# Granskningsutlåtande

## DETALJPLAN FÖR KÅBDALIS 2:2 m fl, Jokkmokks kommun, Norrbottens län

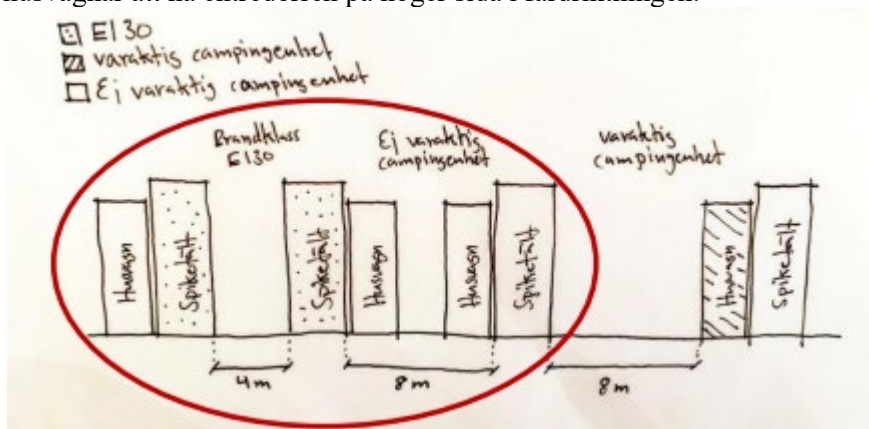
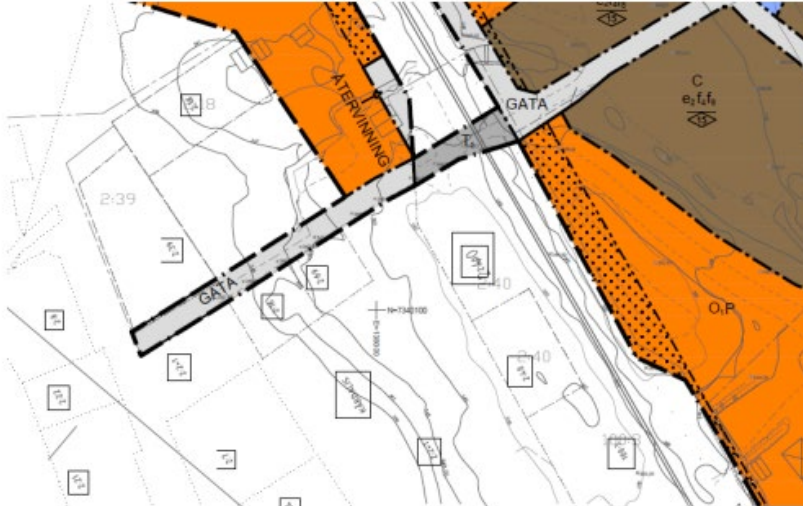
- I det fall en campinggäst önskar en större enhet och därmed hamnar inom kriterierna för att

söka bygglov. Vem söker bygglovet? Campingägaren eller hyresgästen? I illustrationsbilagan finns följande bild:

- Här anser vi att husvagnen ingår i campingenheten. Därför bör avståndet räknas mellan campingenheter. I den röda ringen i illustrationen ovan anges måttet enbart mellan spiketältet. Dessutom ska en husvagn alltid ställas upp med draganordningen utåt mot kvartersgatan vilket medför att placeringen blir styrd till en sida av spiketältet, då det är standard för alla husvagnar att ha entrédörren på höger sida i färdriktningen.

*Både campinggäst och markägare kan ansöka om bygglov.*

*Bilagan har uppdaterats.*
